INA INFORMACIÓN DE SERVICIO

Tensor de correa 534 0110 20

Diferencias visuales

Figura 1: versión anterior

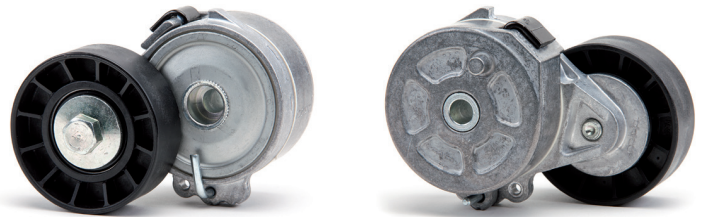
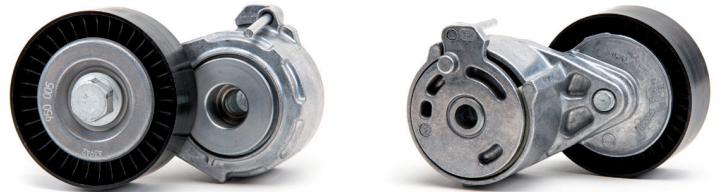
Debido al desarrollo continuo de nuestros productos, se ha modificado el tensor de correa con el número de artículo 534 0110 20.

Esta información de servicio muestra el aspecto visual de la versión anterior (figura 1) y de la versión nueva (figura 2).

Ambas versiones se diferencian únicamente en el aspecto, cumplen con las especificaciones técnicas y pueden utilizarse sin limitaciones.
